114 年 1 月至 3 月工程施工查核工程品質項目扣點統計表

排水、污水等管路施工常見缺失宣導事項

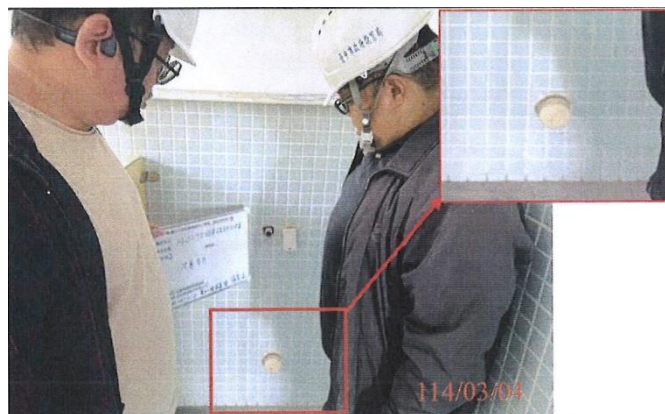
依用戶用電設備裝置規則，電器設備管線明管不得使用 CD 軟管。(5.07.05.04)

管路出口、設備排水口未施以保護，易遭異物阻塞。(5.07.05.10)

1. 依用戶用電設備裝置規則辦理，設計階段應明確於圖說及規範標示管材規格。
2. 落實材料設備送審、進場檢查及施工階段確認。
3. 電器設備管線明管建議可使用金屬可撓導線管。

排水孔預留管加帽蓋保護。
